Przegląd, analiza i uwagi do obowiązujących przepisów zawartych w rozporządzeniu Ministra Infrastruktury z dnia 12 kwietnia 2002 r. w sprawie warunków technicznych, jakim powinny odpowiadać budynki i ich usytuowanie (Dz. U. z 2019 r. poz. 1065) – przygotowane przez KRAJOWĄ RADĘ IZBY ARCHITEKTÓW RP

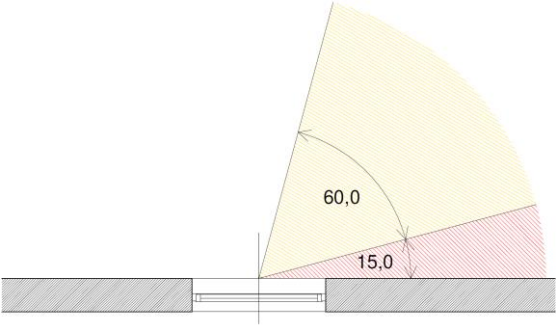
L.p.	Podmiot zgłaszający	Treść uwagi	Uzasadnienie	Proponowane rozwiązanie
			<p>§ 12. ust. 3 WT zezwala na sytuowanie wzdłuż granicy dowolnie długiego budynku, z jednym tylko warunkiem – tj. z warunkiem, że na jakimkolwiek odcinku (nawet bardzo krótkim) nowy budynek będzie przylegał do sąsiedniego budynku zlokalizowanego w granicy. Wynikająca z przepisu niesymetryczność praw właścicieli sąsiednich nieruchomości będzie prowadzić do wielu konfliktów i nadużyć. Tak sformułowany <u>przepis należy skorygować, celem zapewnienia rozsądnego poziomu ochrony sąsiednich nieruchomości, z poszanowaniem potrzeb inwestycyjnych każdego z sąsiadów.</u></p> <p>Warto w tym miejscu przypomnieć, że WT obowiązujące przed 1 stycznia 2018 r. zawierały w § 12. ust. 3. restrykcyjny warunek, który dopuszczał sytuowanie w granicy, jeżeli budynek będzie „przylegał <u>całą</u> powierzchnią swojej ściany do ściany budynku istniejącego na sąsiedniej działce”.</p> <p><u>Problemy wynikające z obowiązującego § 12. ust. 4. pkt 1 i 2 WT:</u></p> <p>§ 12 ust. 4 pkt 1 – w sposób nieuzasadniony dopuszcza zwiększenie oddziaływania na sąsiednią nieruchomość w sytuacji, w której inwestor dysponuje działką o szerokości 16 m lub mniejszej. Budowane w granicy na podstawie pkt. 1 budynki - wielokrotnie utrudniają lub wręcz uniemożliwiają racjonalne wykorzystanie działki sąsiedniej, w tym jej zabudowanie w sytuacji, w której sąsiad chciałby budować budynek w drugiej kolejności (działka jeszcze niezabudowana nie jest chroniona przed zacienianiem).</p>

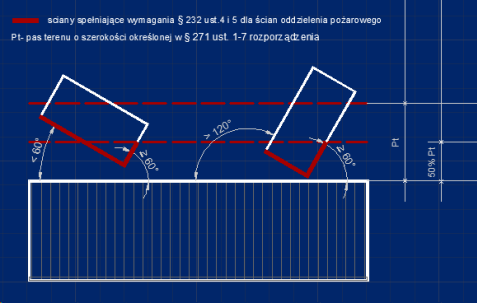
93.	KRIA RP	§ 271 Wymaga uzupełnienia, także o ilustrację rysunkową	W obecnym brzmieniu zapis jest mało czytelny.	Korekta § 271.: 10. W pasie terenu o szerokości określonej w ust. 1-7, otaczającym ściany zewnętrzne budynku, niebędące ścianami oddzielenia przeciwpożarowego, ściany zewnętrzne innego budynku powinny spełniać wymagania określone w § 232 ust. 4 i 5 dla ścian oddzielenia przeciwpożarowego obu budynków, przy czym ściany te nie muszą spełniać wymagań § 235
